Uzgodnienie

dotyczy: Projekt zagospodarowania terenu dla inwestycji polegającej na przebudowie istniejącego chodnika na ścieżkę pieszo – rowerową na odcinku Sadki – Samostrzel wzdłuż drogi powiatowej nr 1916C

PRZEBUDOWANY CHODNIK

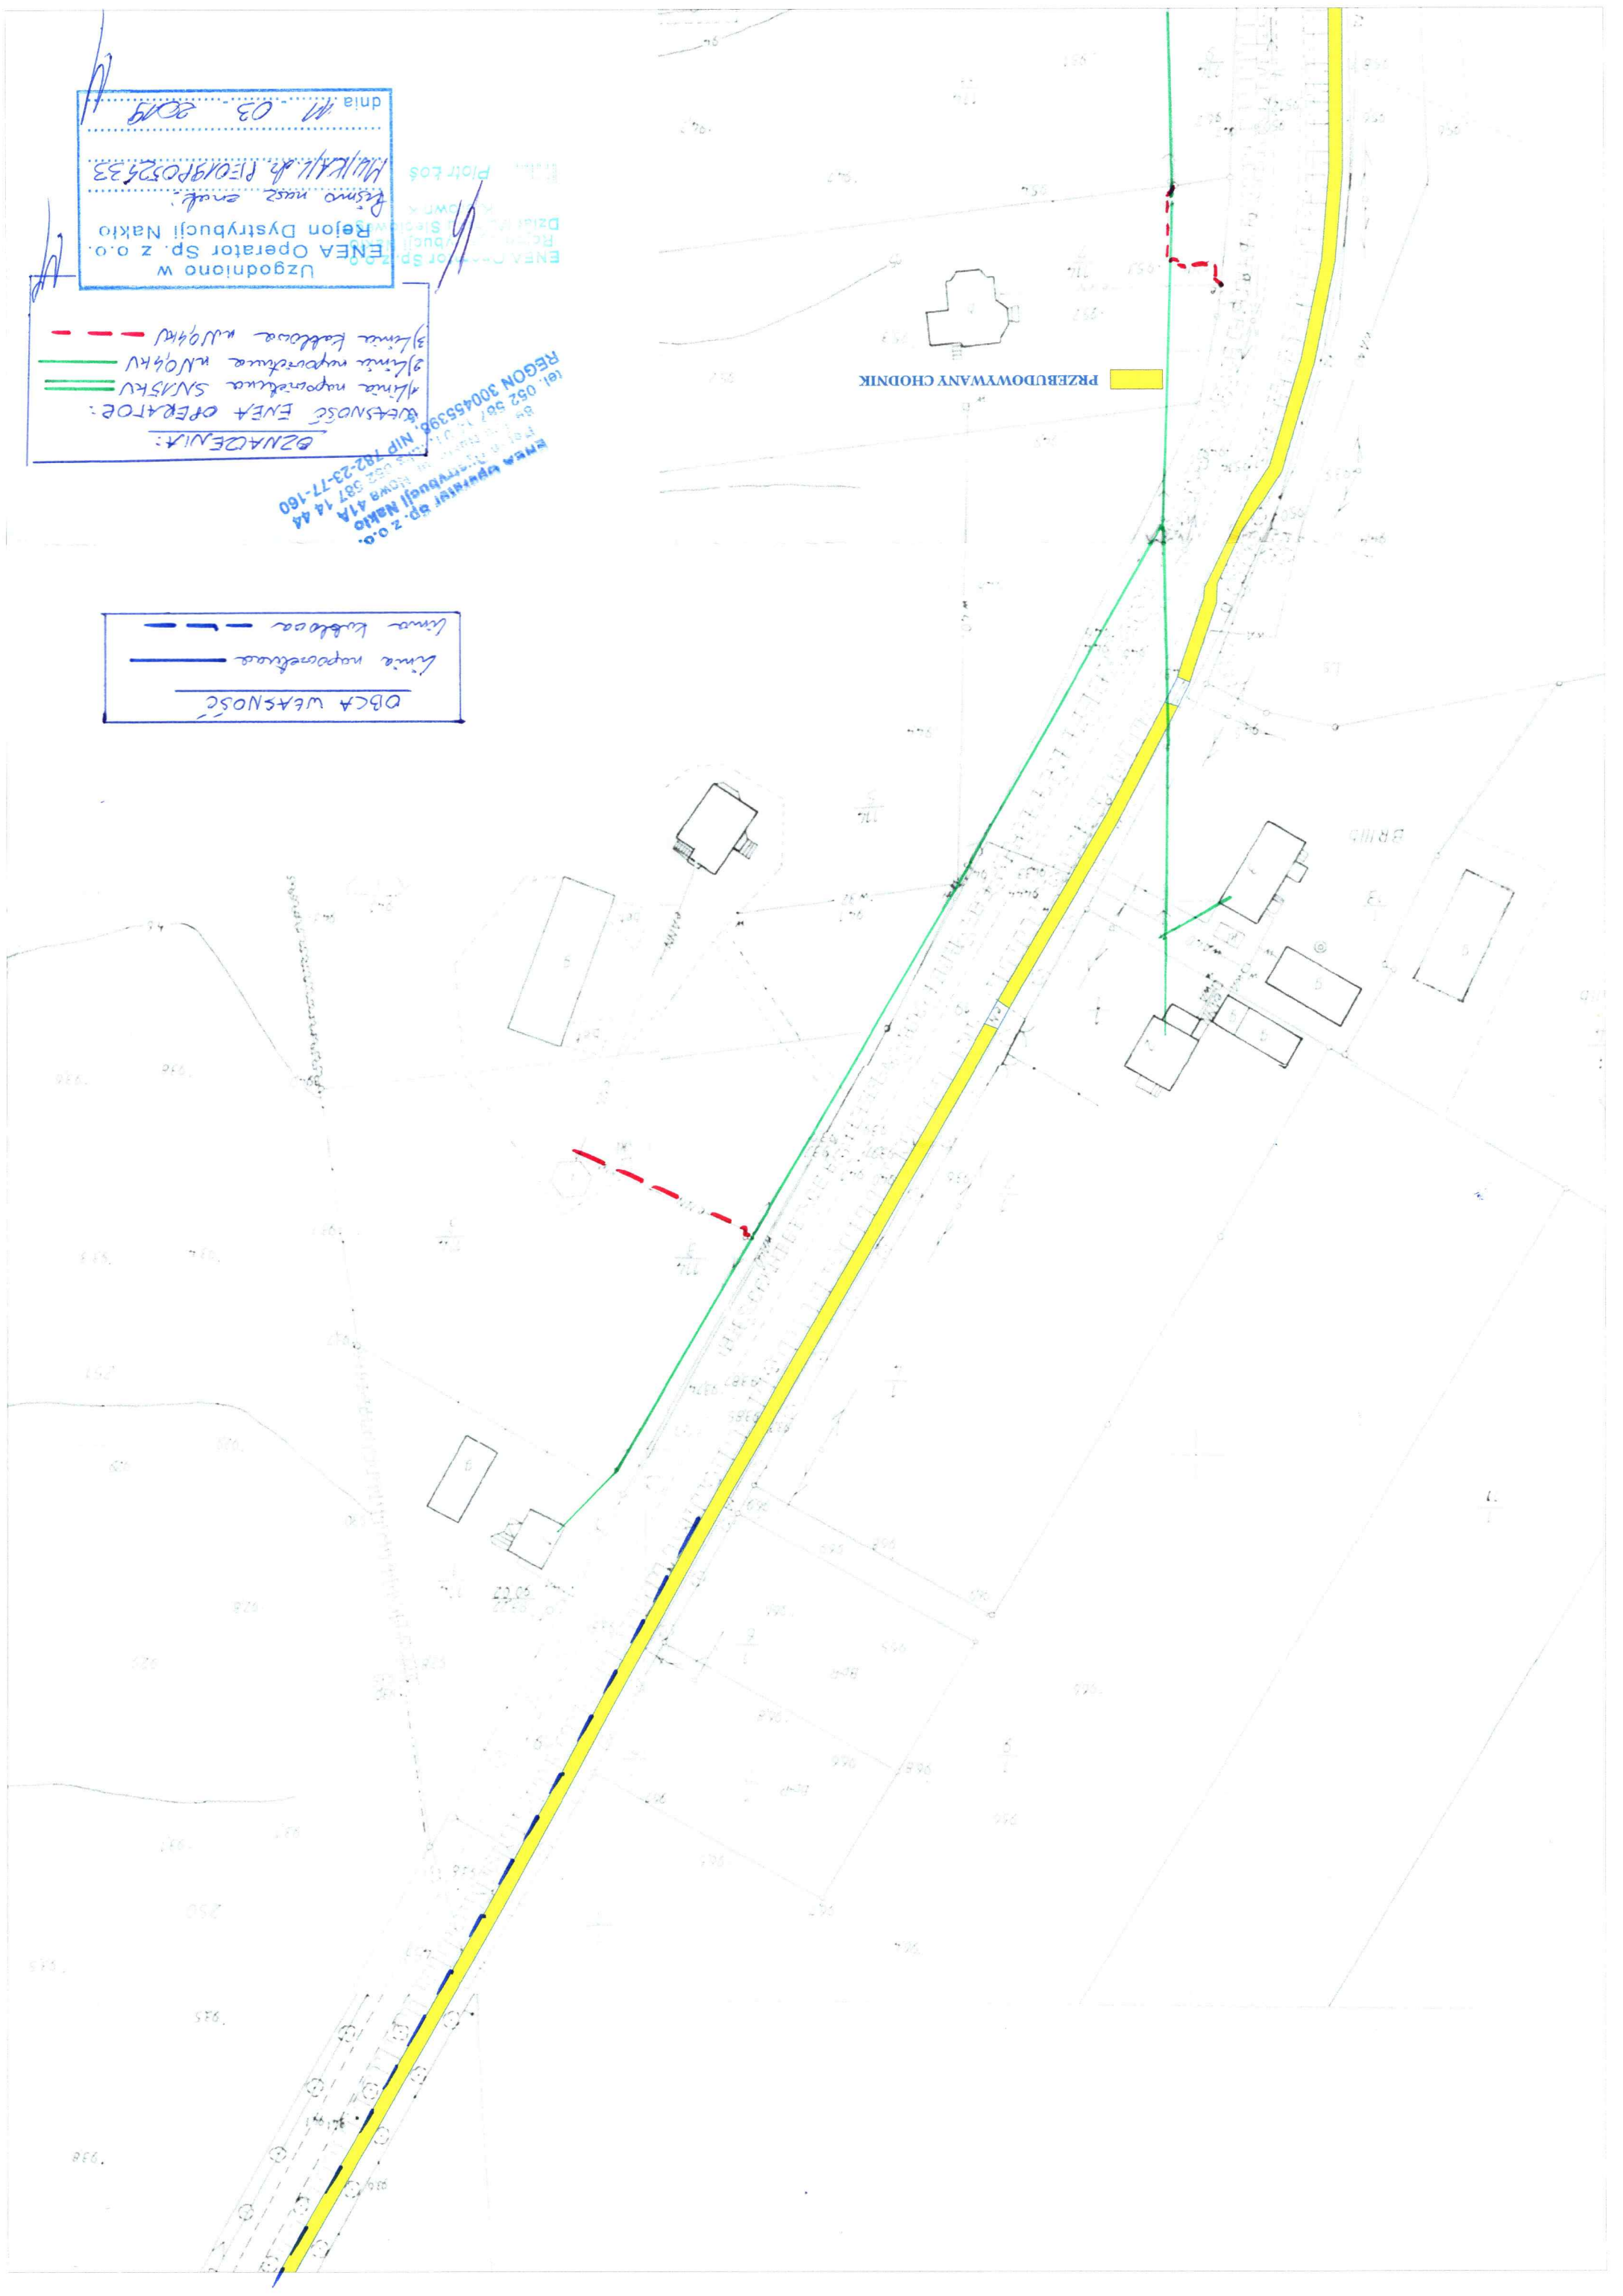
1. Istniejąca sieć elektroenergetyczna własność ENEA Operator Sp. z o.o. zaznaczono i opisano na mapie sytuacyjnej.
2. Ustala się 5 metrową strefę ochronną z każdej strony kabli i podziemnych urządzeń elektroenergetycznych w której prace ziemne należy prowadzić sposobem ręcznym.

3. Szczegółowego ustalenia trasy kabli elektroenergetycznych dokonać na podstawie przekopów poprzecznych.
4. Zastrzegamy możliwość wystąpienia na terenie urządzeń i kabli niezinwentaryzowanych, wyłączonych z eksploatacji. Powyższy fakt należy niezwłocznie zgłosić do RD Nakło.

5. Wykonawca z 14 – dniowym wyprzedzeniem pisemnie powiadomi o rozpoczęciu prac RD Nakło i sprawdzi aktualność naniesień.
6. Przy prowadzeniu prac w razie odkrycia urządzeń elektroenergetycznych należy niezwłocznie powiadomić RD Nakło i po wyłączeniu urządzeń spod napięcia i pod nadzorem zabezpieczyć przed uszkodzeniem i osiadaniami ziemi poprzez nałożenie na odkryte kable na całej szerokości wykopu rur osłonowych dwudzielnych typu Arot.
